Avis délibéré de la mission régionale d'autorité environnementale relatif à l'imperméabilisation du crassier comportant notamment un parc photovoltaïque présenté par la société Industeel sur la commune de Châteauneuf (42)

Avis n° 2020-ARA-AP-1082

Figure 4 : Principe de gestion des eaux pluviales. source dossier.

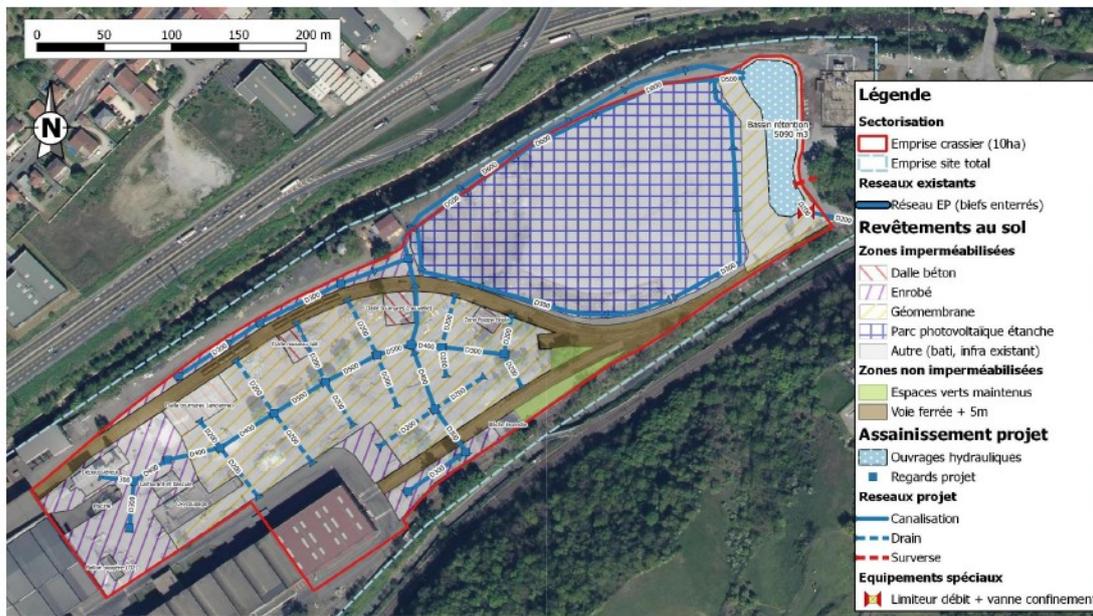
Les incidences et l'analyse des effets du projet sur l'environnement font l'objet d'un chapitre dédié dans le dossier (P 90 à 113 de l'étude d'impact). Ces incidences sont présentées par thématique et abordent la phase chantier, puis la phase exploitation. En fin de chapitre, un tableau synthétise ces impacts et également l'ensemble des mesures s'inscrivant dans la démarche « éviter, réduire et éventuellement compenser (ERC) ». Le tableau est très lisible et il est pourvu d'un code couleur hiérarchisant les impacts du projet. On relèvera qu'il manque un onglet thématique majeur dans le tableau de synthèse des impacts et des mesures ERC, en l'occurrence le traitement de la thématique du bon état du Gier (chimique, biologique).

Figure 6 : Coupe du terrain illustrant le système d'étanchéité. Source dossier

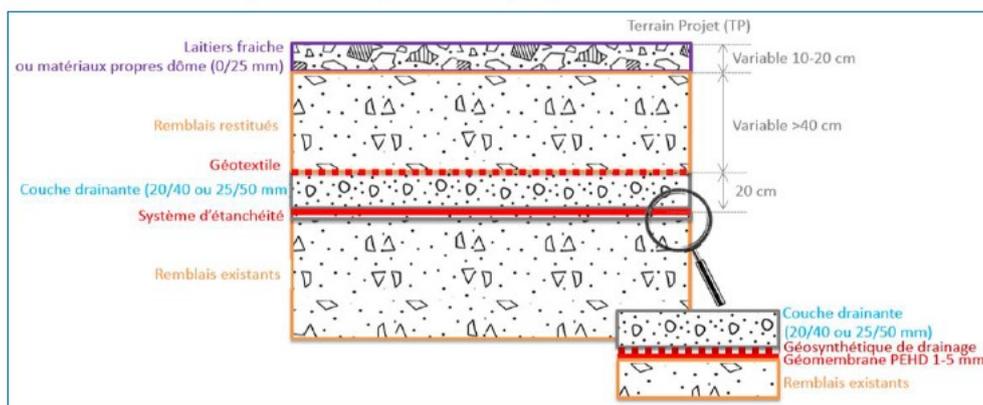
Au niveau de la nappe phréatique ; celle-ci reste en contact avec le crassier positionné sous la géomembrane (cf schéma figure 5). Le dossier ne permet pas d'apprécier les incidences réelles de ce phénomène, qui peut être amplifié avec des éventuelles remontées de nappe. Même si le dossier qualifie de non significative la recharge pluviale de la nappe, les polluants situés sous la géomembrane ont des incidences sur le bon état de la nappe, notamment lors des remontées de celle-ci en période de hautes eaux. A noter que trois nouveaux piézomètres seront installés afin de mesurer ces mouvements²⁹.

L'Autorité environnementale recommande de reprendre l'évaluation des incidences de l'infiltration et du ruissellement des eaux sur les remblais et de mettre en place des mesures d'évitement, de réduction ou de compensation afin de supprimer toute incidence sur les milieux récepteurs.

Les incidences et la capacité de la charge hydraulique entre la terre et la géomembrane n'a pas été évaluée : cela peut entraîner des problèmes de stabilité de la couverture et remettre en cause les propriétés de la géomembrane ce qui peut in fine entraîner des infiltrations des eaux. Il en est de même au niveau du bassin de rétention³⁷ où il n'y a pas eu d'étude de sol spécifique. Le dossier n'indique rien sur la stabilité des matériaux en place au niveau du bassin de rétention.
